Oggetto: Verifica di assoggettabilità alla VIA per l'impianto eolico denominato "Quiliano" sito nei comuni di Quiliano, Altare e Mallare, costituito da n° 5 aerogeneratori. Verifica completezza documentale. Espressione parere terre e rocce da scavo. Richiesta integrazioni
Rif. N° prot. Arpal 2635 del 29/01/2025

Relazione tecnica a cura della dott.ssa Valeria Tomei

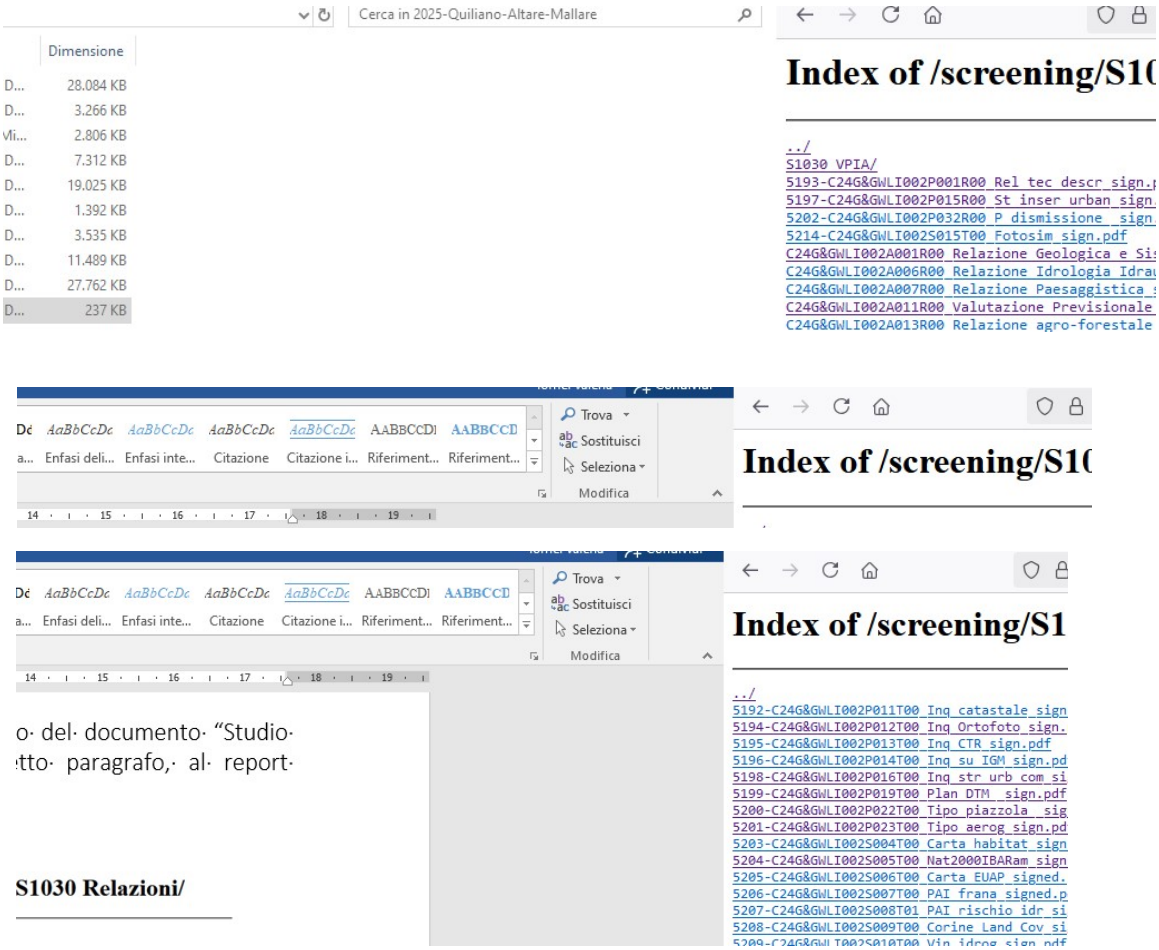
I 5 generatori sono distribuiti lungo due diramazioni come osservabile nella planimetria sotto riportata, liberamente tratta dalla documentazione disponibile.

Tutto quanto premesso, si osserva che non risultano presentate elaborazioni circa l'eventuale interferenza con la tavola dell'anagrafe dei siti da bonificare e delle rocce verdi.

Si chiede di integrare quanto trasmesso con le suddette informazioni.
